MELAND, MIDTMARKA OG ROTEMYR, OPPSTARSMELDING.

Områdeplan Midtmarka og Rotemyr

Meland, Flatøy

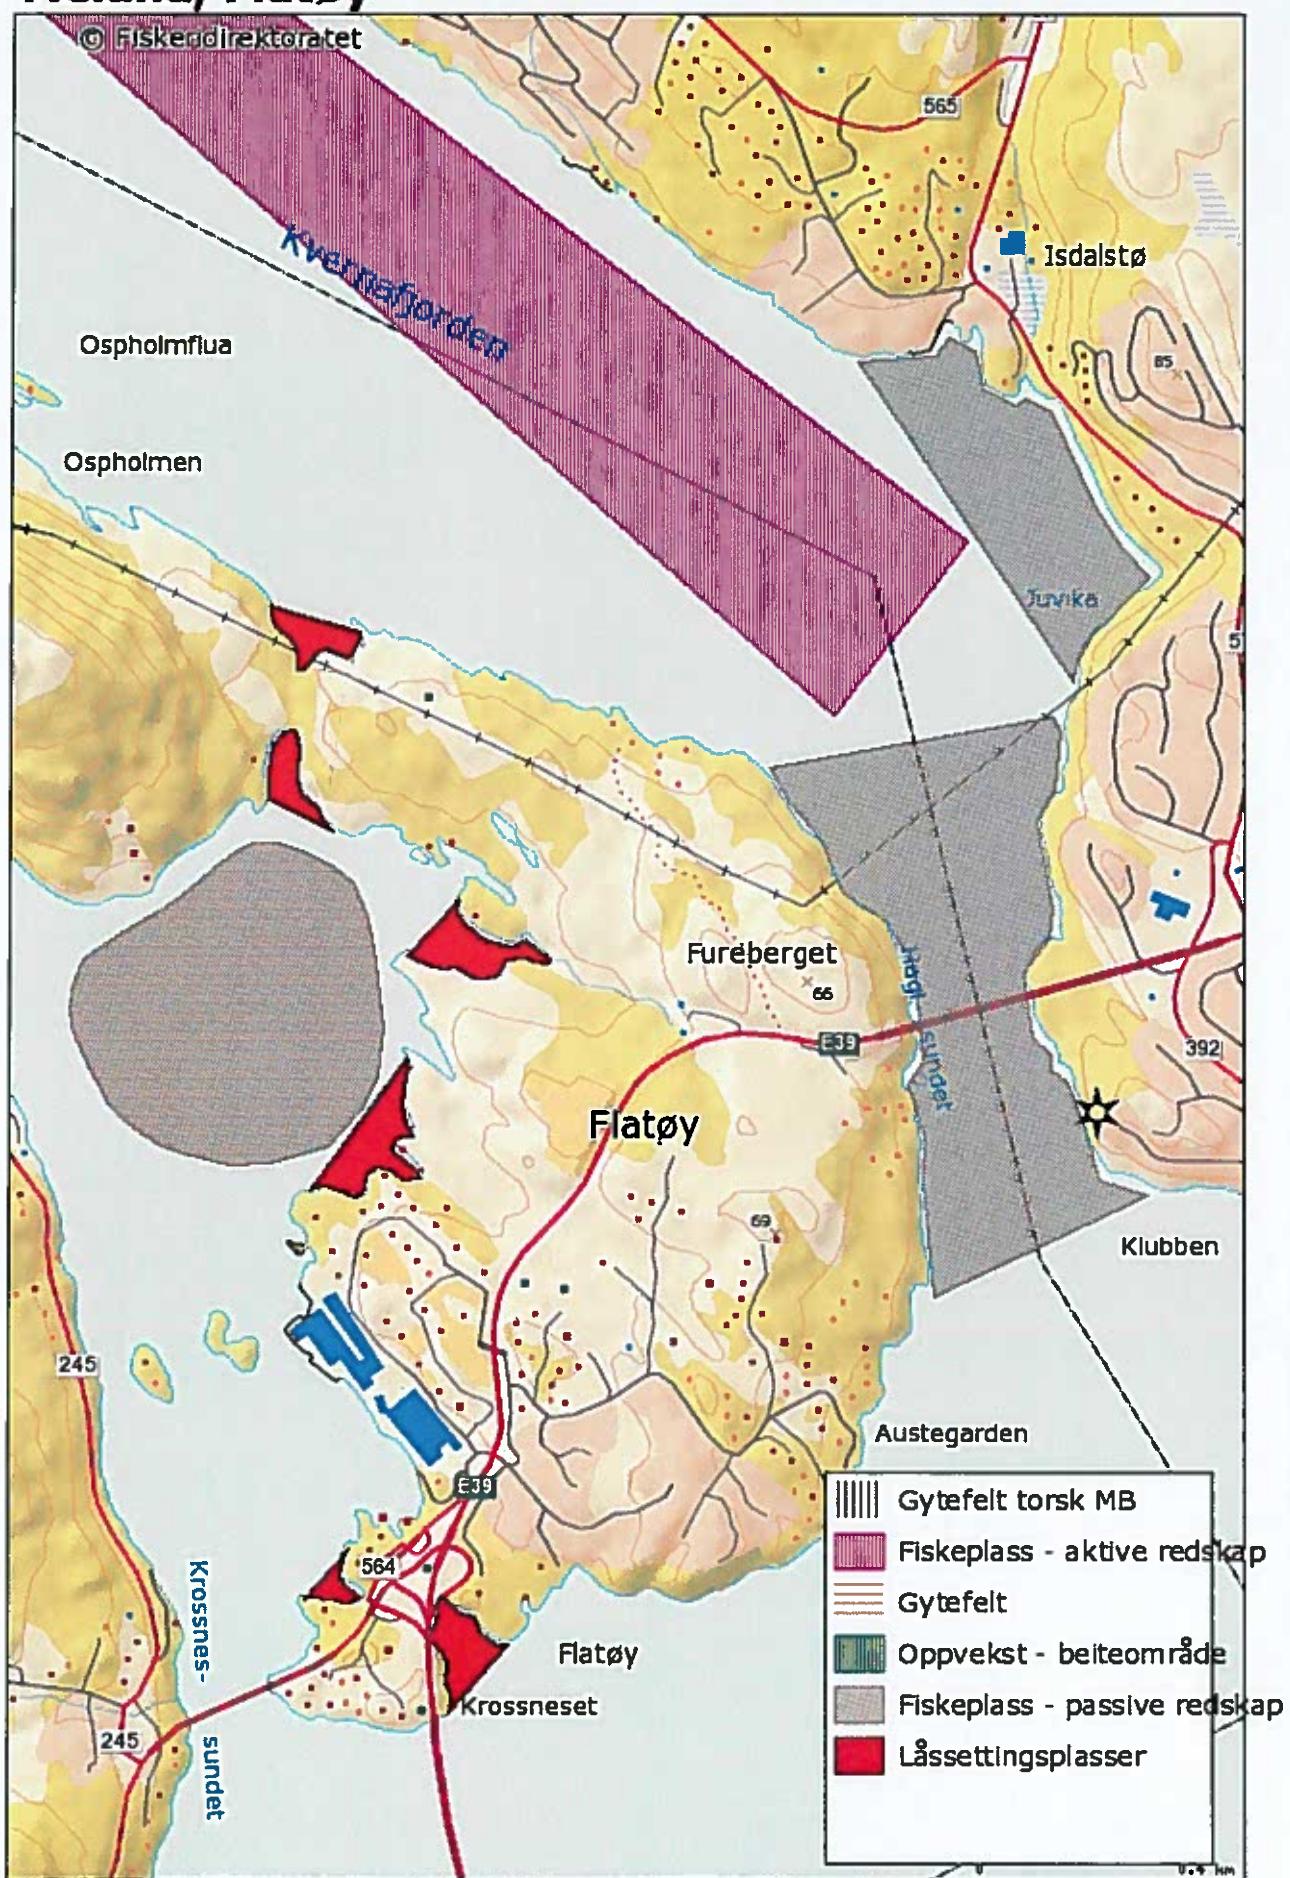
I høve Fiskerdirektoratet sin kartdatabase er det registrert tre kaste- og låssettingsplassar (Søra Eidavika (i nord), Skitnedalsvika og Marusviki (sørvest)), gyteområde og område for passiv reiskap i reguleringsområdet, jf. vedlagde kart.

Kaste-/låssettingsplassane i Søra Eidavika og Marusviki er tatt inn i plankartet i 2. gongs høyringa av kommuneplanen, medan området ved Skitnedalsvika er føreslege som småbåthamn.

Fiskarlaget Vest finn å kunne «gje slepp på» kaste- og låssettingsplassen ved Skitnedalsvika under føresetnad av at dei andre, inkludert den i i nordaustre del av planområdet, blir med i planen, og følgjande blir fulgt opp.

Det må opplyst om gyteområdet og området som blir nytta til passiv reiskap samt kaste-/låsplassen i Marusviki i det vidare planarbeidet, sjølv om det ligg utanfor sjølve reguleringsområdet.

SM 4 må ikkje hindre tilkomsten til kaste- og låsplassen der, og ein viser til § 27 i Havressurslova når det gjeld fiske og ferdsel ved steng. Det må òg med i føresegne.

Av kartet med søknaden er det ikkje teikna inn korleis ein har tenkt småbåthamna.
